改善箇所説明図

改善の内容

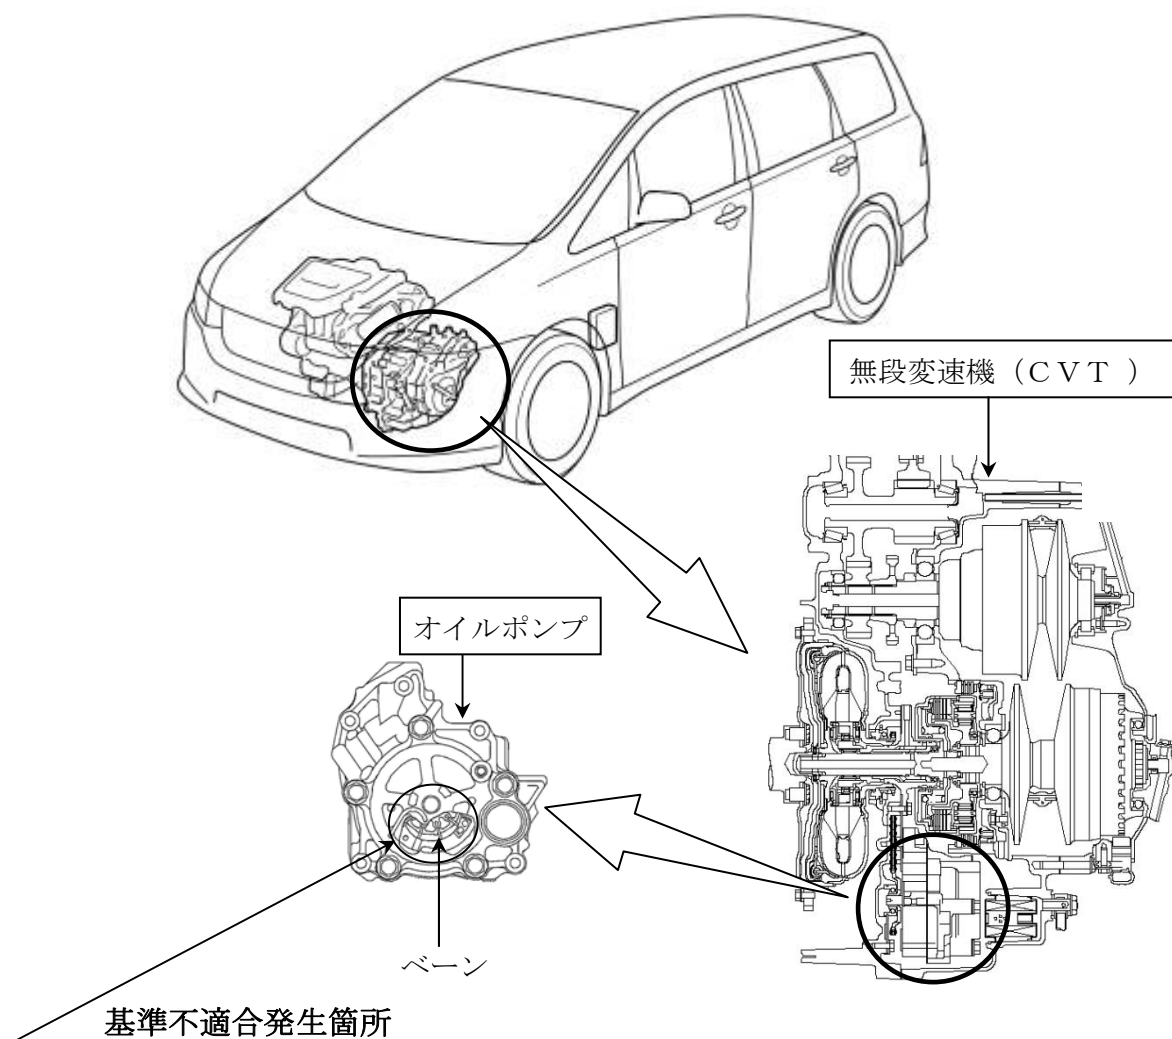
リコール届出番号1564の改善措置の内容が不適切なため、無段変速機のオイルポンプベーン（羽根）摺動部が摩耗していても無段変速機が交換されなかったものがある。そのため、そのまま使用を続けると、ベーンが早期に異常摩耗し、適切な油圧が確保できなくなり、最悪の場合、オイルポンプが破損して走行不能となるおそれがある。

全車両、オイルポンプのベーン摩耗量を点検し、点検基準を外れるものは対策品のオイルポンプを組み込んだ無段変速機と交換する。また、点検基準内のものについては、無段変速機のオイルポンプを対策品と交換する。

識別：左側ボンネットヒンジの下側ボルト頭部に黄色ペイントを塗布する。
